Produzione in serie dell' ECO Plus 3

Il 15 Maggio 2015 parte la produzione in serie del nuovo sistema mozzo 9t – ECO Plus 3 iniziando dalle esecuzioni con campanatura 120 e freno a disco (Massa rotante ET120).

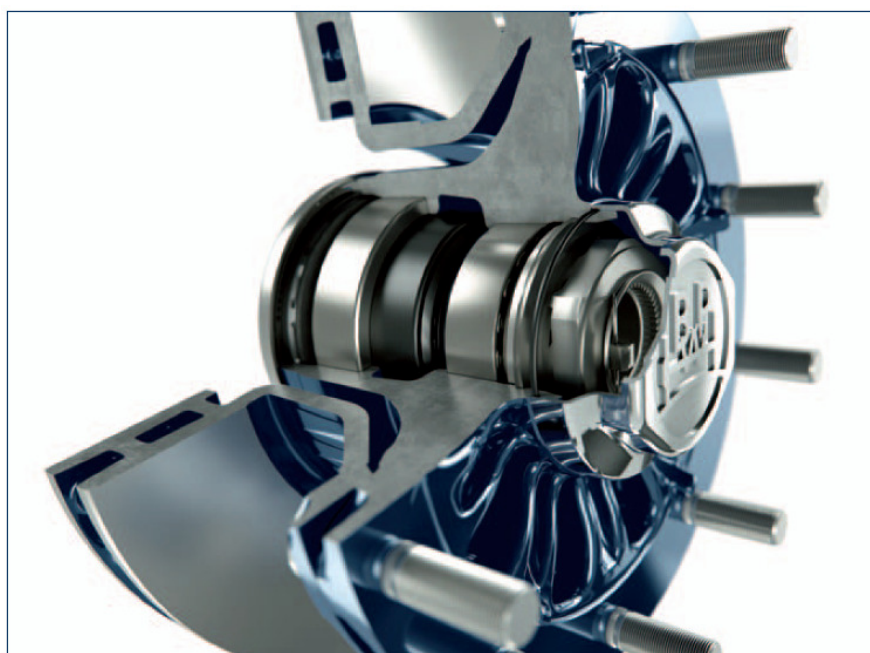
1. Ruota fonica con 90 denti

Tutte le prossime esecuzioni ECO Plus 3 con freno a disco saranno equipaggiate in futuro di ruota fonica e sono così predisposte per accogliere il sensore ABS.

Diversamente dalle esecuzioni ECO Plus 2, tutte le versioni ECO Plus 3 avranno ruota fonica con 90 denti.

Fate attenzione a questo per la parametrizzazione della centralina EBS del vostro veicolo!

2. Unificazione delle colonnette a 93 mm

L'unificazione delle colonnette ad una lunghezza di 93 mm, introdotta nel 2012 con ECO Air Compact, viene ora inserita negli assali ECO Plus 3 (vedere anche BPW NEWS 72551204: Nuove colonnette per Eco Air Compact con freno a disco (ET120), 2012)
